Gutachten

zur Erhaltungswürdigkeit von Bäumen

Gutachten Nr.: 25-0293
Gutachtensdatum: 18.08.2025

Bewertung der Erhaltungswürdigkeit und
Abschätzung der Auswirkungen eines
Bauvorhabens auf den Baumbestand,
Lindau, Holdereggenpark

Abb. 7 Schnitt P2 (Unterlage des Vorhabenträgers)

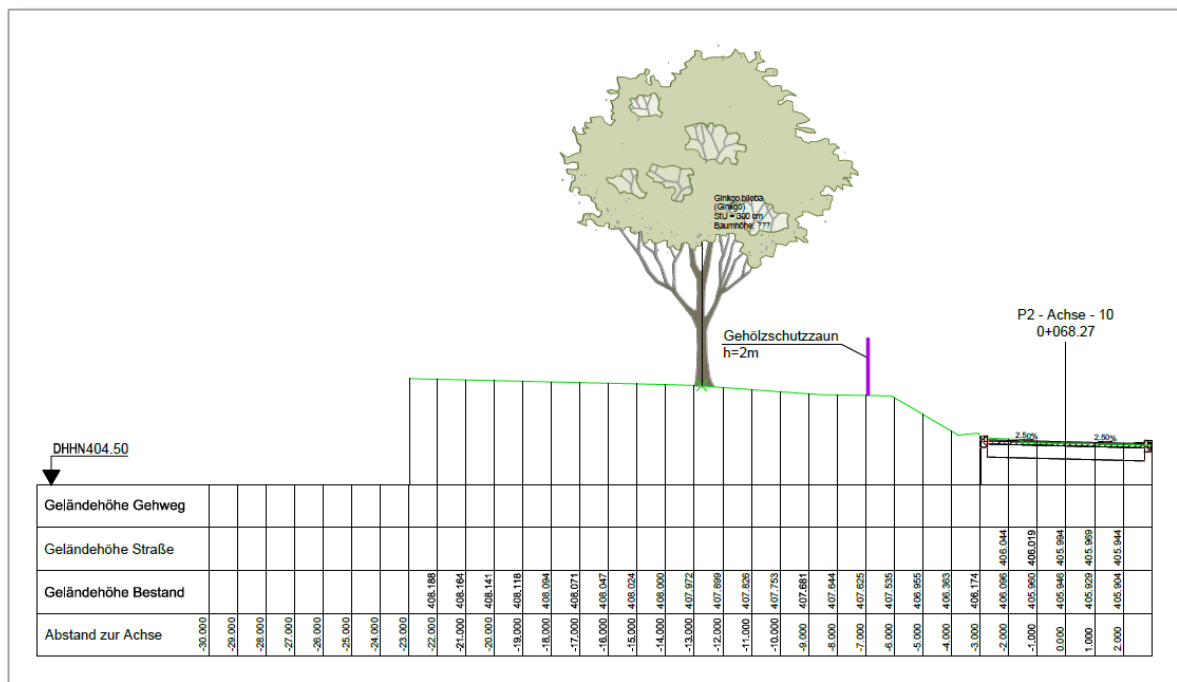
Über den Aushub für den Straßenkörper hinaus sind lt. Angaben im Schnitt auch hier keine Abgrabungen geplant. Insofern sollte auch der Bewuchs im Hangbereich soweit als möglich

erhalten bleiben. So würde der Wurzelschutzbereich optimal geschützt und beschattet. Ist eine Rodung unvermeidlich, sollte der Gehölzschutzzaun in diesem Bereich noch weiter in Richtung Hangkante abrücken, sodass der Wurzelschutzbereich vollständig geschützt wird (Schutz mindestens bis zur Hangkante). Ginkgos wurzeln mitunter sehr weit und der Baum ist bereits in der Vitalität beeinträchtigt, so dass zusätzliche Schäden unterbleiben sollten.

Bei unvermeidbarer Rodung sollte der geplante Gehölzschutzzaun mindestens bis zur Hangkante versetzt werden.

Abb. 9 Schnitt P3 (Unterlage des Vorhabenträgers)

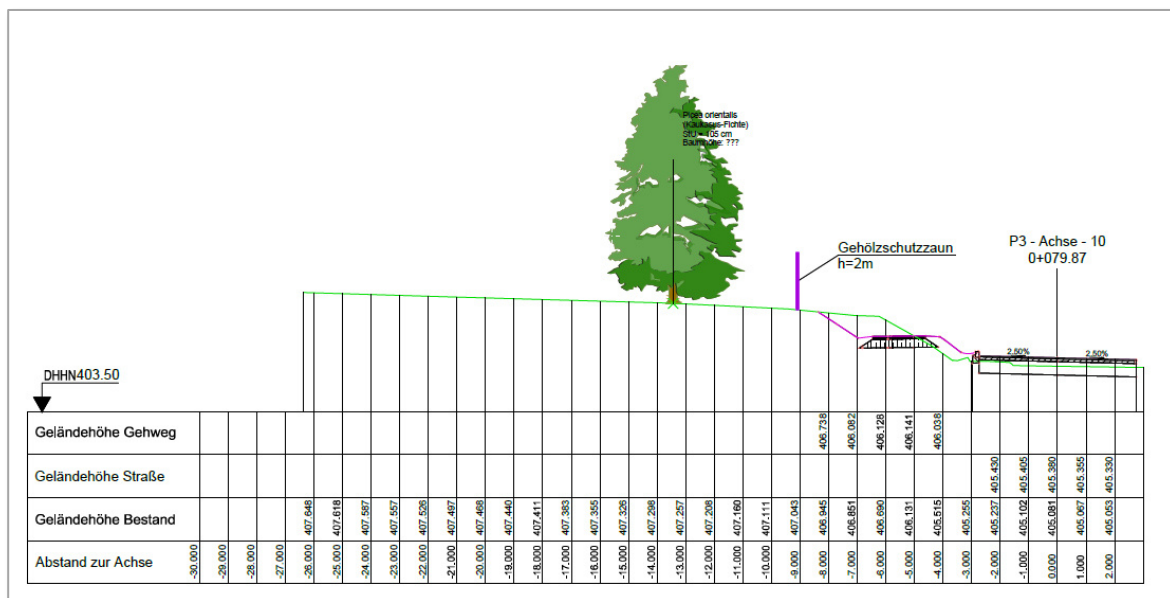
Die hier stockende Kaukasus-Fichte reicht mit ihrem Wurzelschutzbereich gem. DIN 18920 bis an den Gehölzschutzzaun heran. Im Hangbereich ist direkt hinter dem Gehölzschutzzaun, bereits außerhalb des Wurzelschutzbereichs nach DIN 18920, eine Abgrabung geplant. Zum Schutz des weiteren Wurzelbereichs der Fichte, insbesondere vor Austrocknung, sollte die Abgrabungskante während der Baumaßnahme abgedeckt und feucht gehalten werden.

Abb. 10 Schnitt P4 (Unterlage des Vorhabenträgers)

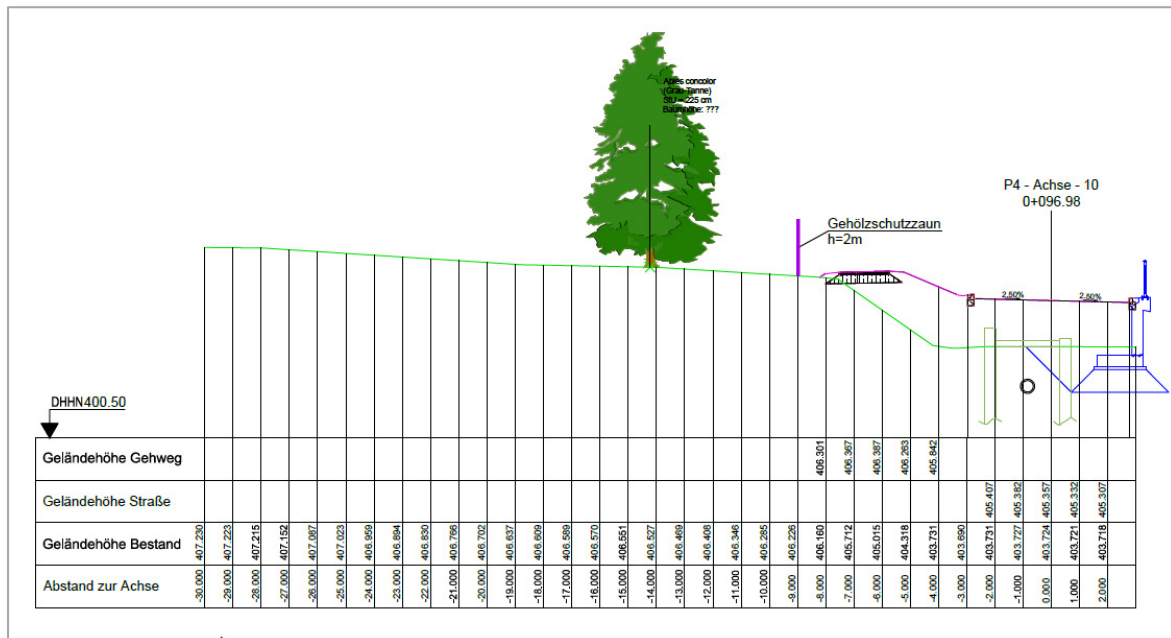
In diesem Bereich steigen geplanter Geh-/Radweg und Straße bereits so stark an, dass nicht mehr abgegraben, sondern aufgeschüttet werden muss. Dies erfolgt in diesem Abschnitt weit außerhalb des Wurzelschutzbereichs gem. DIN 18920. Es sind daher keine zusätzlichen Schutzmaßnahmen erforderlich.

Abb. 11 Schnitt P5 (Unterlage des Vorhabenträgers)

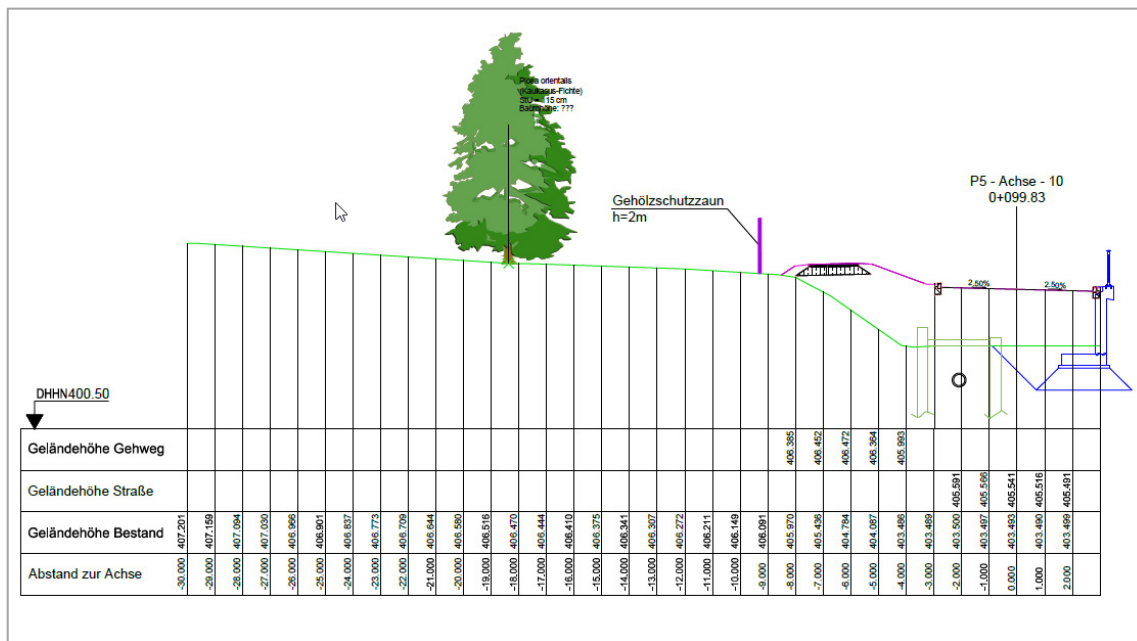
Die hier stockende Kaukasus-Fichte steht so weit vom Gehölzschutzzaun und geplanten Aufschüttungen entfernt, so dass keine Beeinträchtigungen zu erwarten sind.

Abb. 14 Schnitt P7 (Unterlage des Vorhabenträgers)

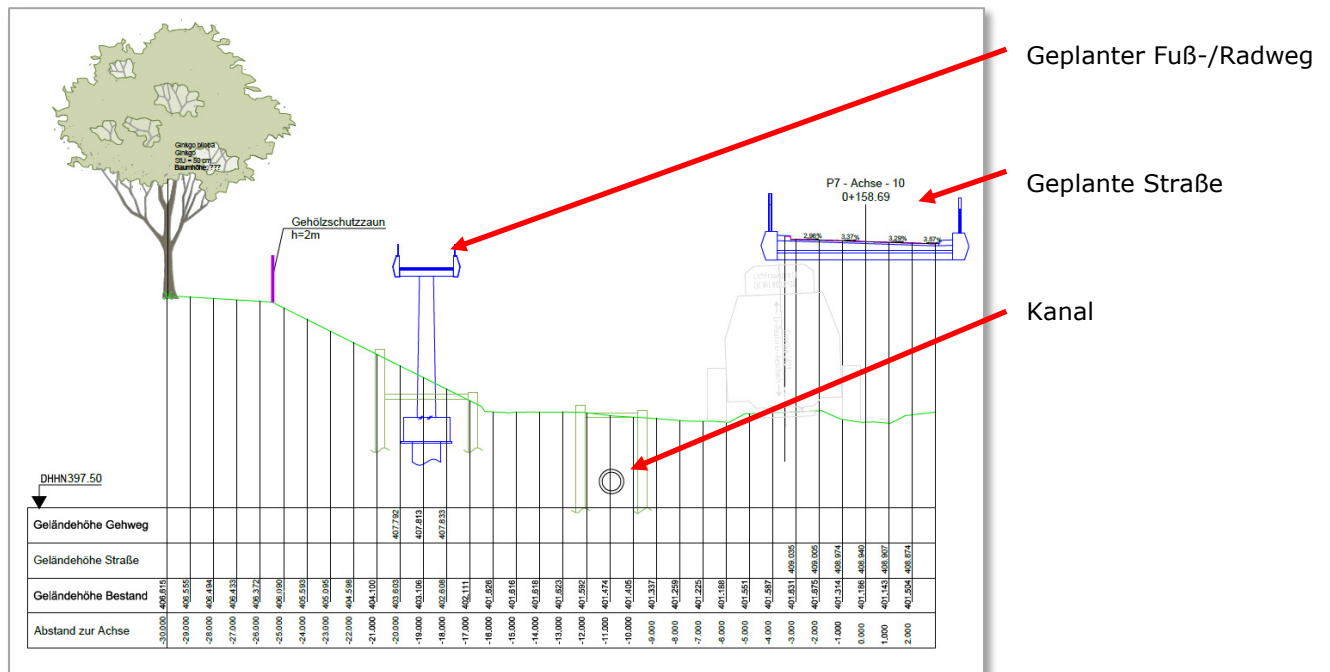
In diesem Bereich befindet sich ein verhältnismäßig junger, als „wenig erhaltenswert“ eingestuftes Ginkgo Baum im Schnittbereich. Die geplanten Fundamentierungen am Hangfuß sind so weit entfernt, dass sie den Baum nicht tangieren. Nach aktuellem Planungsstand sind keine weiteren Schutzmaßnahmen erforderlich.

Abb. 15 Schnitt P8 (Unterlage des Vorhabenträgers)

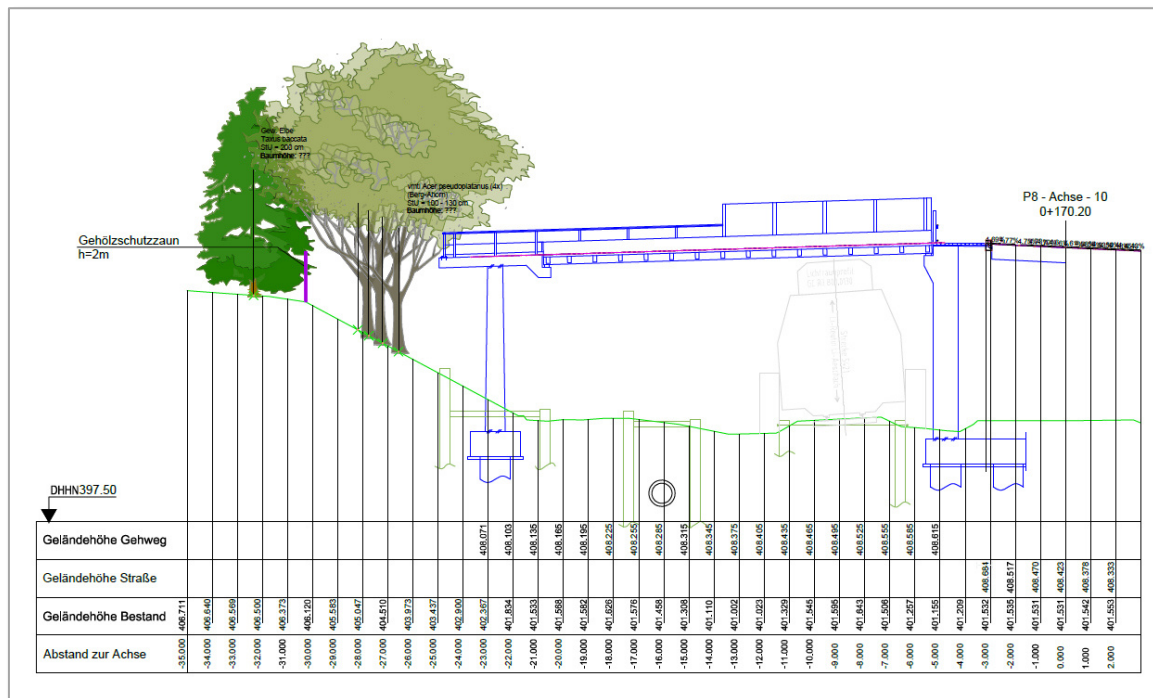
Hier wird im Nahbereich der Bäume der Fuß-/Radweg aufgeständert geführt, wobei im Kurvenbereich (links im Schnitt) eine fundamentierte Säule geplant ist. Zum derzeitigen Planungsstand ist nicht abschließend geklärt, in welchem Umfang an dieser Stelle Fundamentierungen erforderlich sind. Daher sind auch innerhalb des Baumschutzzauns (im Schnitt rechts vom Baumschutzzaun) noch Bäume dargestellt, da sie ggf. erhalten werden können.

Die an der oberen Hangkante stockende Eibe (erhaltenswert) ragt zwar mit ihrem Kronen- und Wurzelschutzbereich über den Gehölzschutzzaun in das Baufeld hinein. Schäden sind hier jedoch nicht zu erwarten, da der eigentliche Eingriffsbereich weit unterhalb des Wurzelbereichs der Eibe liegt.

Die im Schnitt dargestellten zwei Berg-Ahorne (1419869 und -70) stocken im Bau Feld und wurden daher bereits in Kap. 5.1 als zu fällende Bäume behandelt. Auch aufgrund der Steilhanglage sind Schutzmaßnahmen hier schwierig umzusetzen.

Würden sich die Fundamentierungsmaßnahmen aber vorallem auf den Hangfußbereich beschränken lassen, sollten die Möglichkeiten eines Erhalts der als „erhaltenswert“ und „sehr erhaltenswert“ eingestuft Bäume weiter geprüft werden.

Im oberen Hangbereich stockend, könnten sie aus Sicht der Unterzeichnerin auch soweit aufgeastet werden, dass das notwendig Lichtraumprofil hergestellt werden kann, da auch heute schon der Kronenansatz sehr hoch ist (untere Äste in Richtung Bauwerk auf ca. 8 m Höhe).

Abb. 17 Schnitt P9 (Unterlage des Vorhabenträgers)

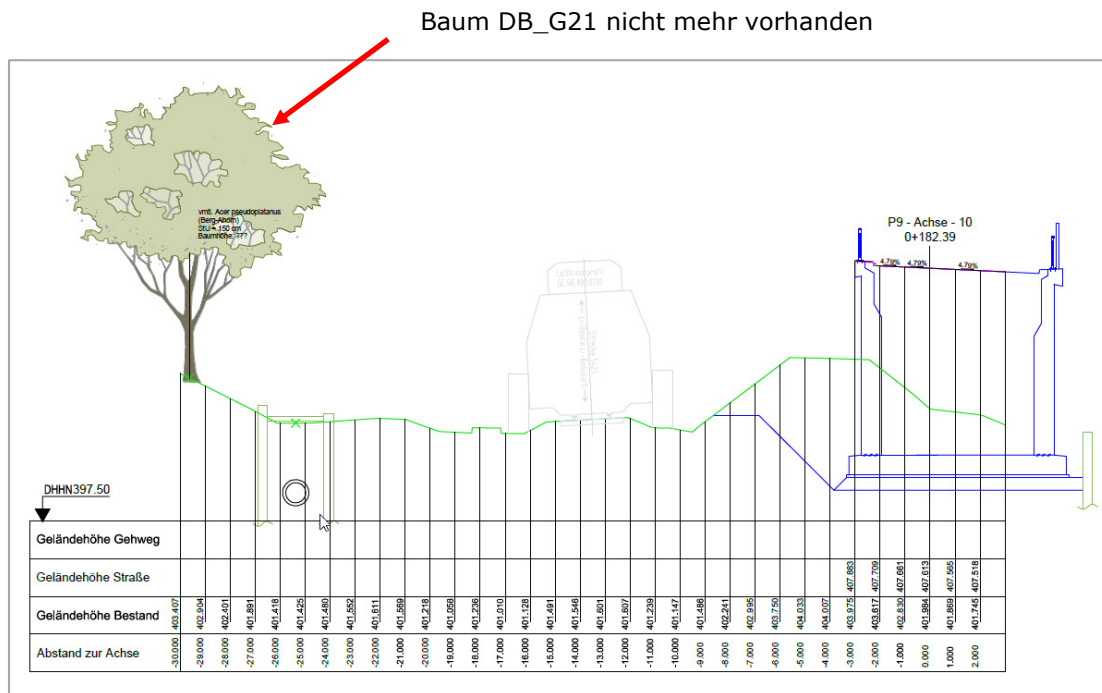
Der letzte Schnitt zeigt den Übergang des Umbaubereichs in den Bestand. Der umverlegte Kanal schließt hier wieder an den Bestand an. Im oberen Teil des Hangs ist ein Baum dargestellt (ehemals DB_G21). Dieses Gehölz wurde im Gelände nicht mehr gefunden. Es wurden stattdessen andere Gehölze weiter Hang aufwärts erfasst, die jedoch von den Abgrabungen am Hangfuß nicht betroffen sind. Hier sind keine weiteren Maßnahmen zum Schutz von Bäumen erforderlich.
